Mission régionale d'autorité environnementale
BOURGOGNE-FRANCHE-COMTÉ

**Avis de la Mission Régionale d'Autorité environnementale
de Bourgogne-Franche-Comté
sur la déclaration de projet valant mise en compatibilité
du plan local d'urbanisme intercommunal (PLUi)
de la communauté de communes des Monts de Gy (70)**

N° BFC – 2021- 3091

Figure 1: OAP proposée sur le secteur 1AUX "Le Lopinet" de 4,2 ha

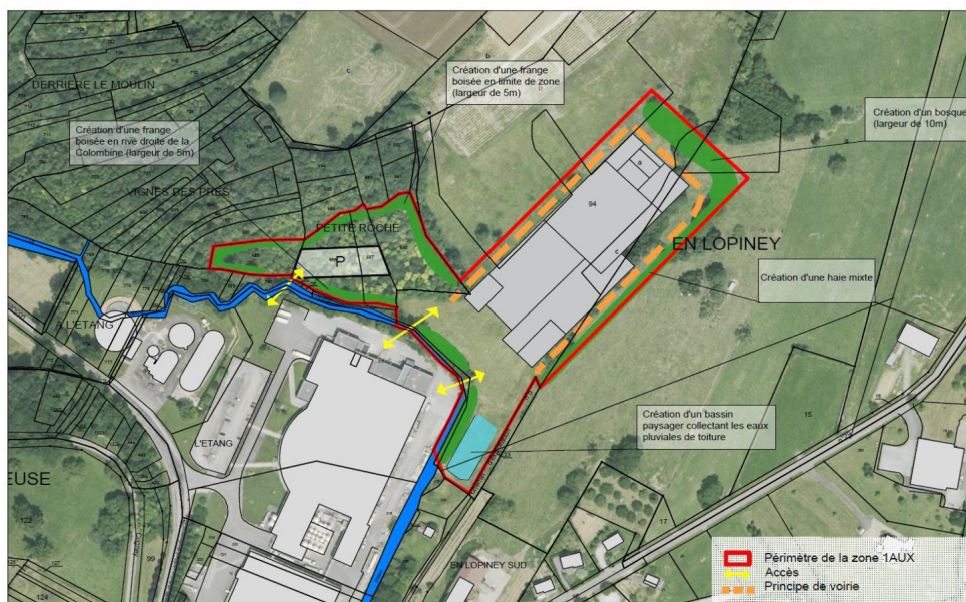
L'OAP contient les mesures compensatoires prévues. Elle indique notamment que les 3 passerelles qui franchiront le ruisseau de La Colombine ne prendront pas appui sur les berges mais sur des massifs réalisés avant celles-ci, n'impliquant aucune modification du lit mineur. La préservation des berges pourrait également être réalisée grâce à un recul de 5 m minimum entre le cours d'eau et le projet¹¹.

Le projet de réaliser les réseaux d'assainissement sous le lit de la Colombine¹² interroge fortement. L'OAP ne traite pas ce point et ses impacts potentiels. **La MRAe recommande de préciser le contenu de l'OAP concernant l'assainissement.**

La partie boisée est présentée comme ayant une forte valeur écologique. Cependant, le dossier ne contient aucune mesure visant à éviter et réduire les impacts sur la surface boisée (extension du parking notamment). Seules, des mesures compensatoires au regard de la destruction d'espaces boisés sont inscrites au sein de l'OAP ; elles prévoient la création de franges boisées en rive droite de la Colombine, avec des essences mellifères, et en bordure du boisement, avec reconstruction de la lisière forestière. Il est également prévu de replanter une haie vive à l'est de la zone.

La MRAe recommande de revoir les mesures d'évitement et de réduction inscrites dans l'OAP afin de préserver au maximum la partie boisée.
